# COMUNE DI MORSANO AL TAGLIAMENTO PIANO COMUNALE DI CLASSIFICAZIONE ACUSTICA

## DOCUMENTO RELATIVO AD OSSERVAZIONI ARPA

cod. cliente	cod. commessa		cod. elaborato		
	921	ZAMORSCDMT14		R.03		
	R00	28/03/16	prima emissione	AT	RDCT	RCT
	revisione	data	descrizione	readatto	verificato	approvato

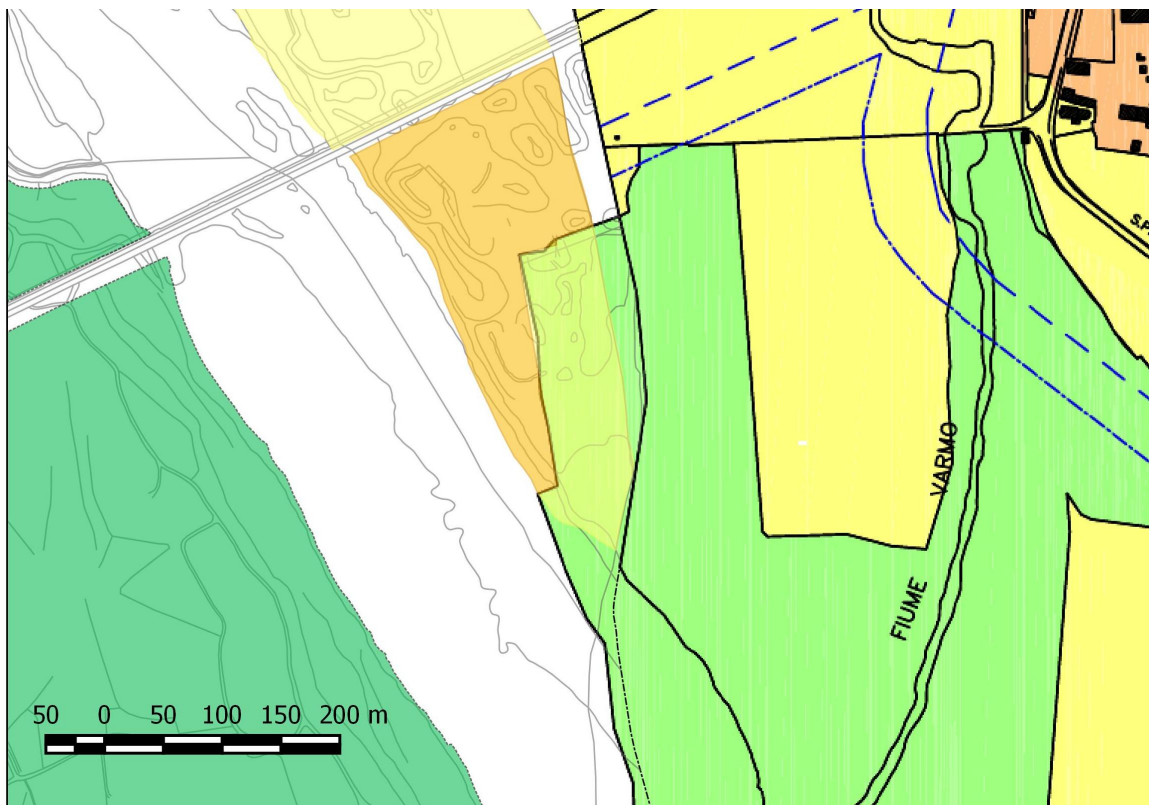
**“In riferimento alla U.T. 307 si segnala che, avendo il Comune di Varmo correttamente attribuito, all’interno del PCCA, la classe acustica I a tutto il SIC, si viene a creare, una situazione di possibile incompatibilità**

**derivante dalla contiguità tra la classe I (SIC) e la classe III (area ospitante l'impianto di lavorazione di inerti). Risulta pertanto opportuno provvedere ad armonizzare la classificazione con il PCCA del Comune contermino.”**

Nel caso in esame, si segnala che l'UT del Comune di Varmo (gid 593) effettivamente a contatto con l'UT 307 è classificata in Classe II, in quanto esterna al SIC. Da un'analisi cartografica effettuata sovrapponendo la cartografia in formato *raster* del PCCA di Varmo alla Zonizzazione Definita del Comune di Morsano al Tagliamento, si nota come l'UT del Comune di Varmo di Classe I (gid 594) in realtà si sovrapponga alla parte dell'UT 307 classificata in Classe II e facente parte del SIC “Bosco del Torreano”.

I contatti tra UT al confine tra il Comune di Morsano al Tagliamento e quello di Varmo sono quindi i seguenti:

- UT 307 (Classe III) con UT 593 (Classe II);
- UT 307 (Classe II) con UT (Classe I).

Non sono presenti perciò salti di classe maggiori di 5 dB(A).

Di seguito si presenta un estratto della cartografia di Piano del Comune di Morsano al Tagliamento con sovrapposto il PCCA di Varmo.
